Service Bulletin

702

Doorschuren servo-eenheid
Cruise Control verhinderen

700, 900

2700005S

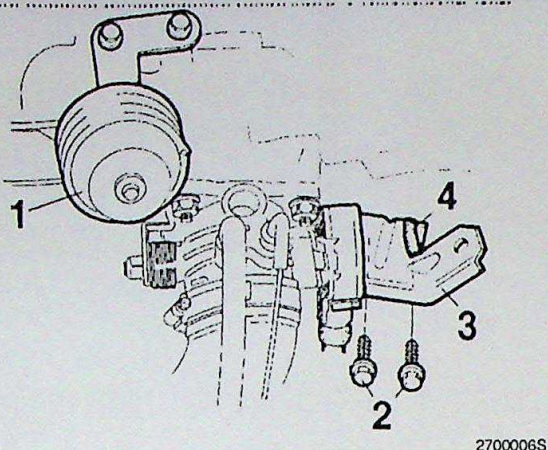
Als de afstand tussen de servo-eenheid van de Cruise Control en de gasklepschakelaar van het Rex/Regina-systeem te klein is, zal de servo-eenheid schudden en tegen de bovenkant van de gasklepschakelaar schuren. Daardoor schuurt de servo-eenheid na verloop van tijd stuk en wordt onbruikbaar. Dan moet de servo-eenheid door een nieuwe vervangen worden.

Controleer of de afstand tussen de gasklepschakelaar en de servo-eenheid **tenminste 5 mm** is. De afstand wordt door de steun voor de servo-eenheid bepaald.

2700006S

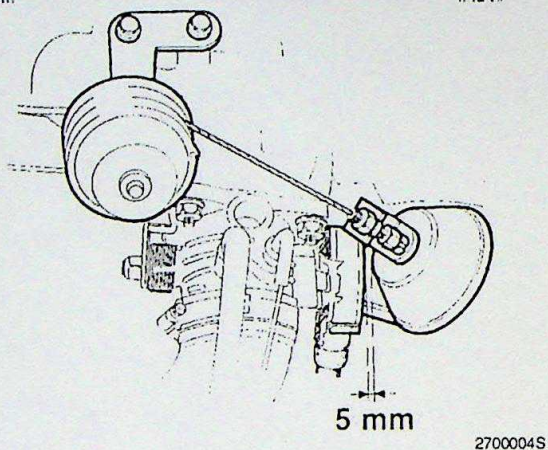
Vervang de aanwezige gasbedieningsschijf (1) door die van de set.

N.B! De bouten (2) moeten borgbouten, Volvo O/N 13 67 622-6, zijn.

Schroef de steun (3) voor de servo-eenheid vast; draai de bouten met de vingers aan.

Breng de randbeschermstrip aan (4).

2700004S

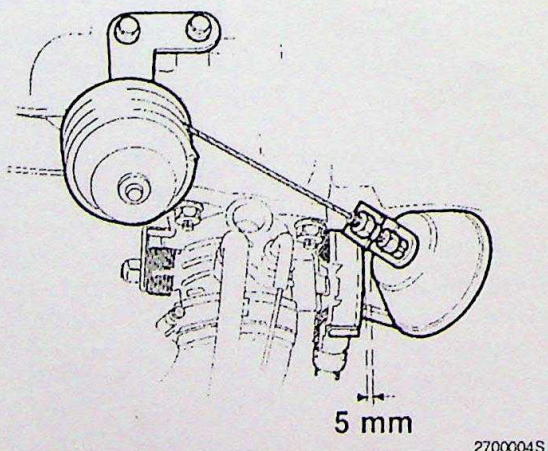
Haal de bevestigingsbouten van de steun aan en druk tegelijk de steun naar achteren.

Controleer of er **minimaal 5 mm** ruimte tussen de gasklepschakelaar en de balg van de servo-eenheid verkregen is.

Als 5 mm ruimte niet *verkregen is*, moeten de bevestigingsgaten voor de steun tot **8 mm** diameter uitgeboord worden. **N.B!** Boor niet in de aanzuigbuis!

Sluit de bedieningskabel volgens de afbeelding aan.
